改善箇所説明図

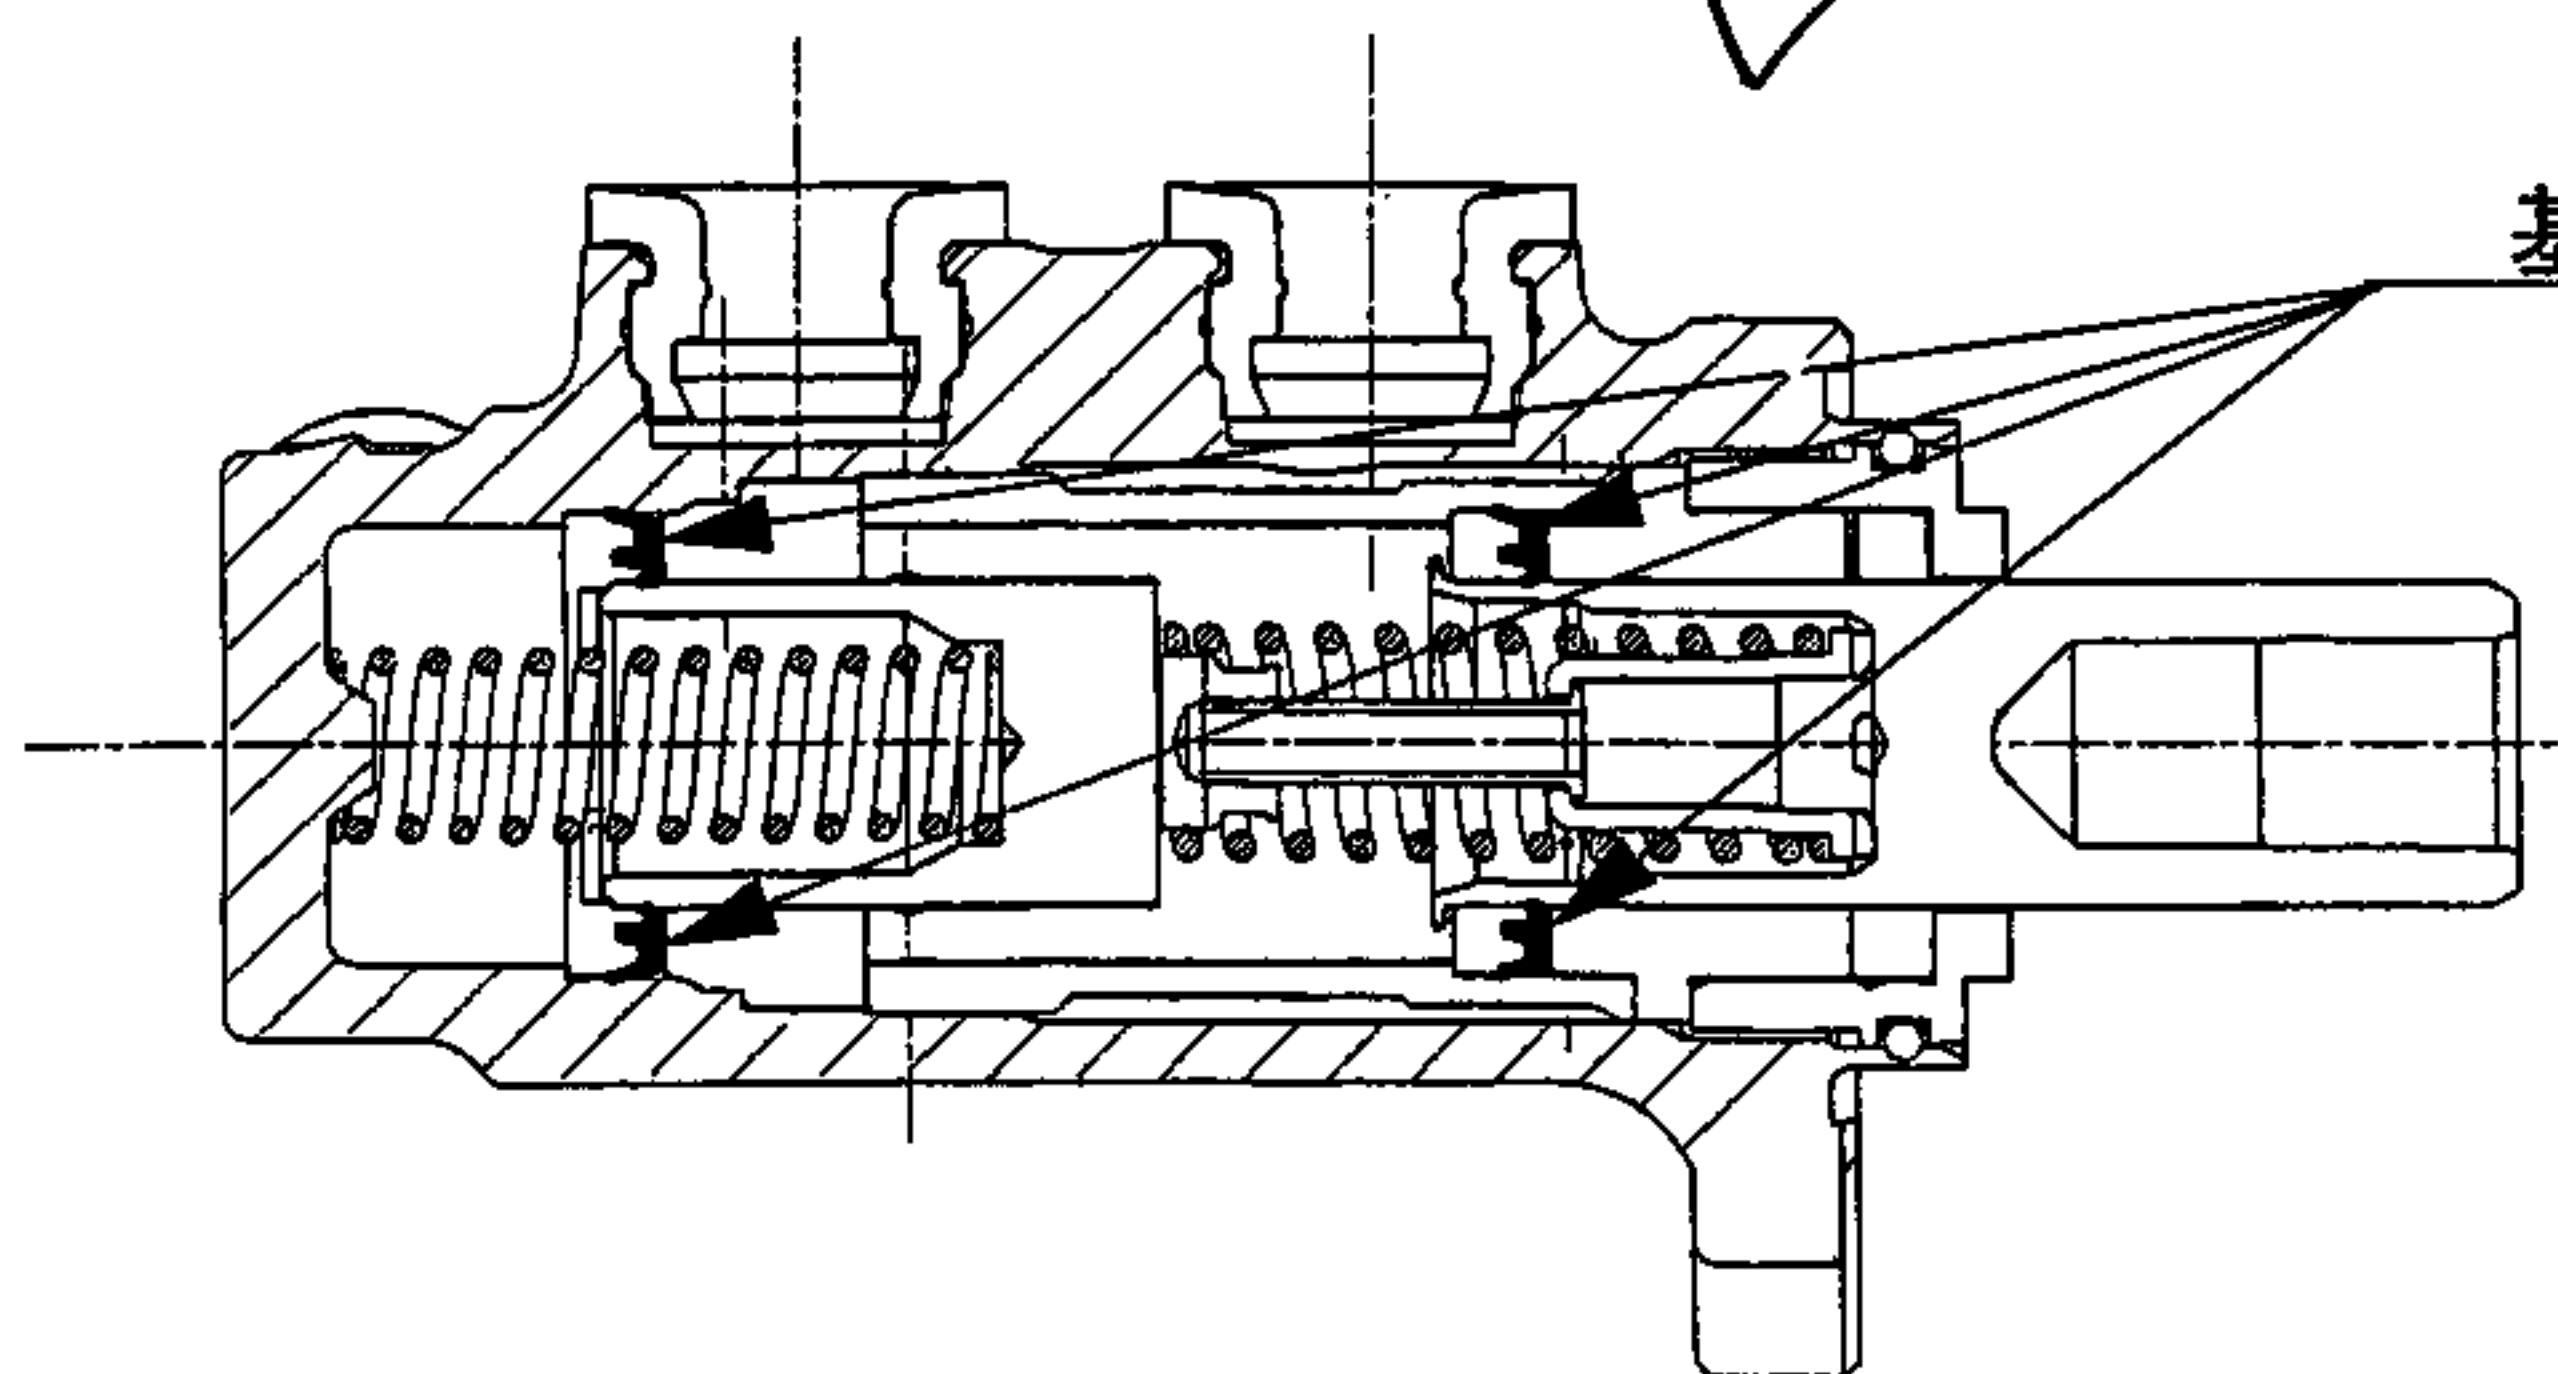
基準不適合発生箇所

制動装置において、マスターシリンダー内のシールに耐寒性が不足している材質が使用されているため、外気温が零下の状態においてブレーキ操作を行うと、当該シールが変形し、最悪の場合、液が漏れて、制動力が低下するおそれがある。

全車両、当該マスターシリンダーを対策品と交換する。
